**Forum mondial de l'harmonisation
des Règlements concernant les véhicules**

Groupe de travail des dispositions générales de sécurité

126^e session

Règlement ONU n° 55 (Pièces mécaniques d'attelage)**Proposition de série 03 d'amendements au Règlement ONU
n° 55 (Pièces mécaniques d'attelage)****Communication des experts de l'Autriche et des Pays-Bas***

Annexe 3, lire :

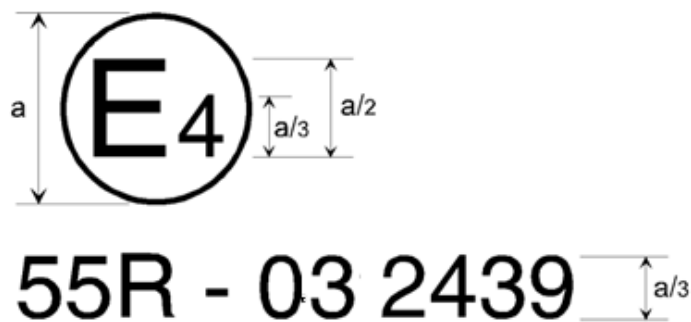
« Annexe 3

Exemple de marque d'homologation

a = 8 mm minimum

La marque d'homologation ci-dessus, apposée sur un dispositif ou des pièces mécaniques d'attelage ou sur un véhicule, indique qu'ils ont été homologués aux Pays-Bas (E 4), sous le numéro d'homologation 2439, conformément aux prescriptions de la série 03 d'amendements au présent Règlement.
